Pontwall

04.05.2022

Markierung nach
Asphaltmaßnahme

Betonsteine:

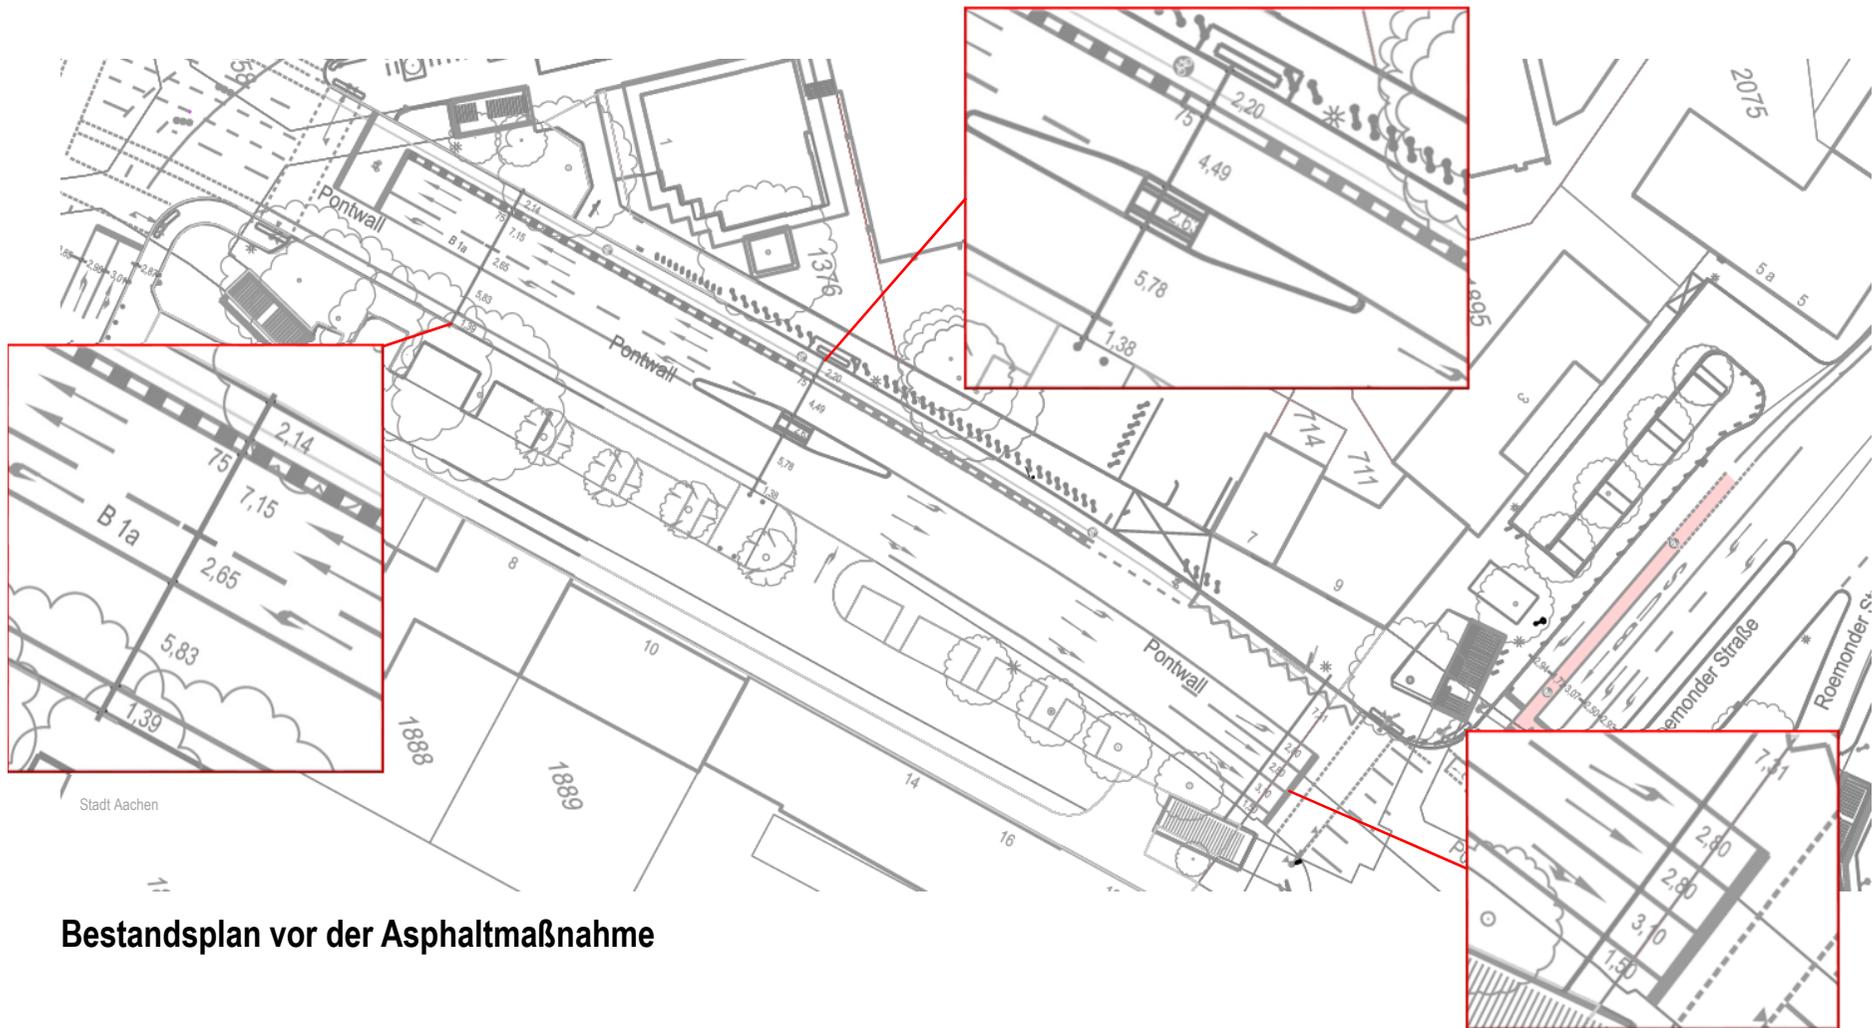
- Bzgl. der baulichen Ausgestaltung: Kantigkeit der Betonsteine und die Verletzungsgefahr im Fall eines Sturzes wurden kritisch bewertet.
- Verbesserungsbedarf hinsichtlich ästhetischer Gesichtspunkte
- Die technischen Eigenschaften der Betonsteine sind noch nicht zufriedenstellend (u.a. Bruchgefahr, Dauerhaftigkeit)
- Anfang und Ende der Betonsteinreihe sind aus Gründen der Wahrnehmung vertikal durch Baken o.ä. besonders zu markieren.

Variante 2

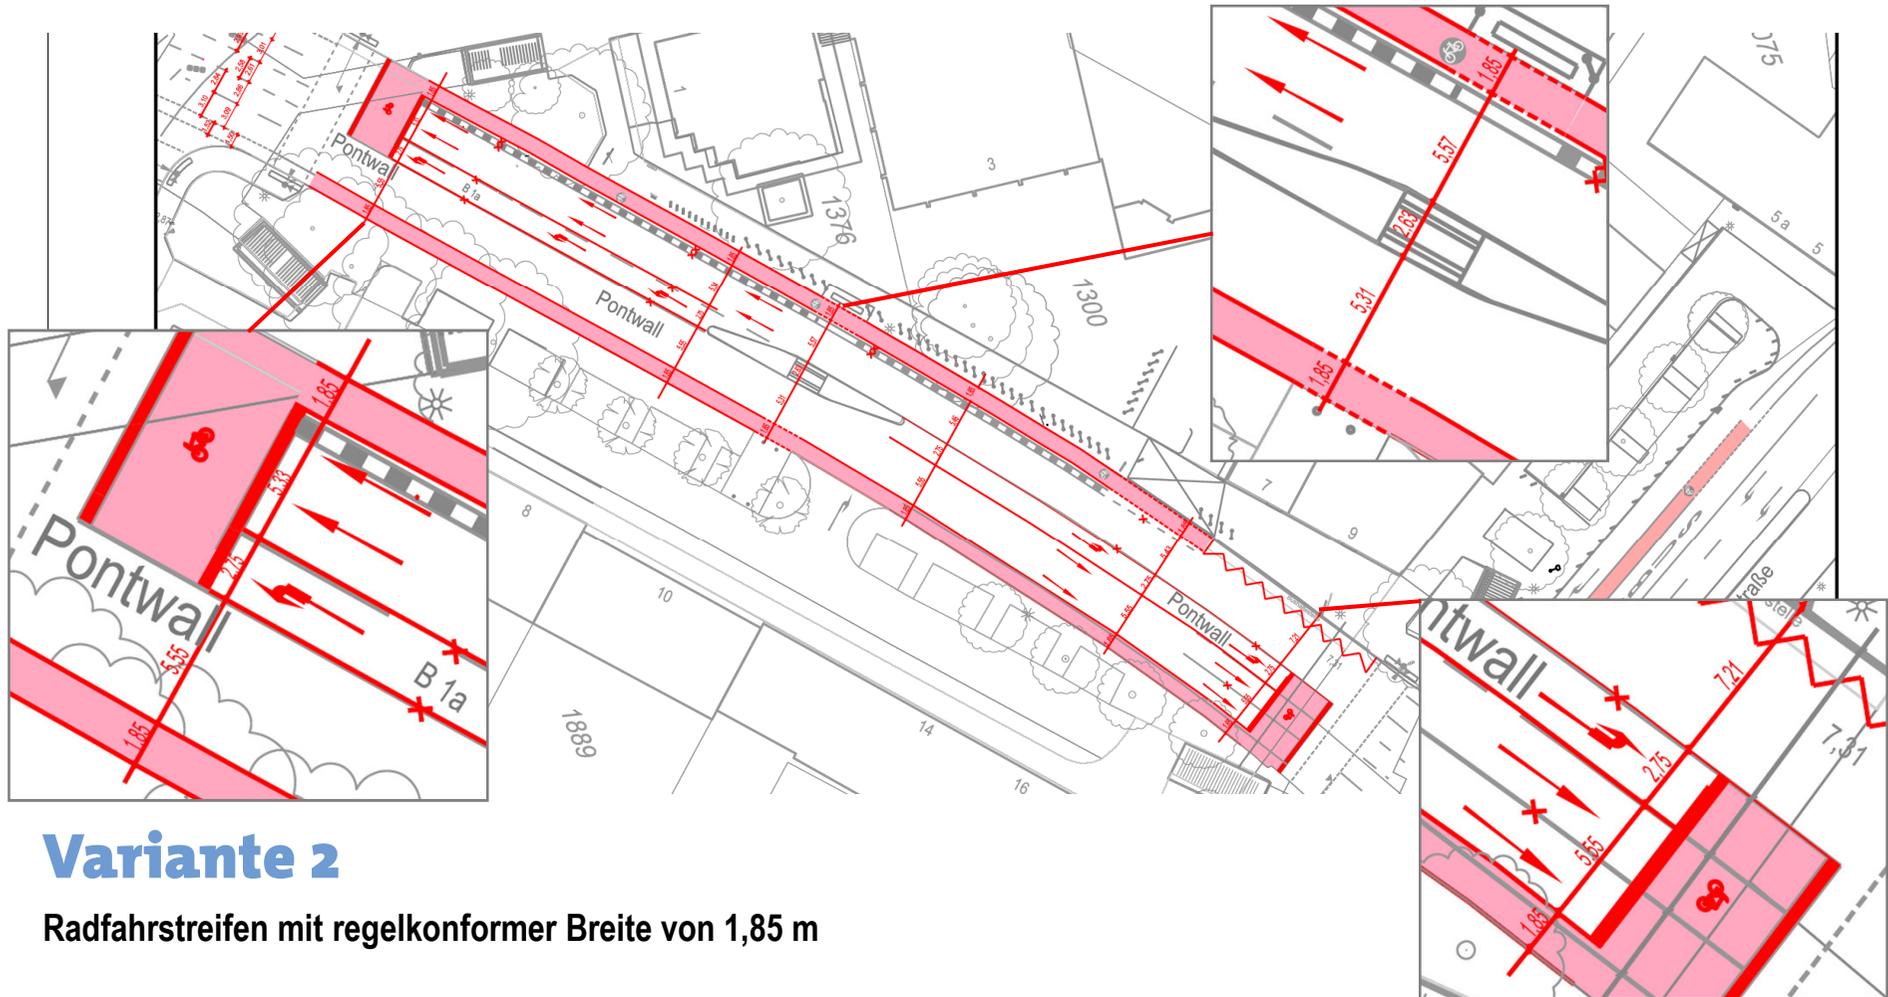
ASEAG:

- lehnt beide Varianten ab
- Spurbreiten reichen nicht für die Parallelfahrt von Bus und PKW aus
- ausschwenkendes Heck beim Abbiegen in die Malteserstraße stellt Problem dar

Straßenverkehrsbehörde:

- Planung der überbreiten Spur wird aufgrund der Leistungsfähigkeit und Funktion des Alleenrings kritisch gesehen
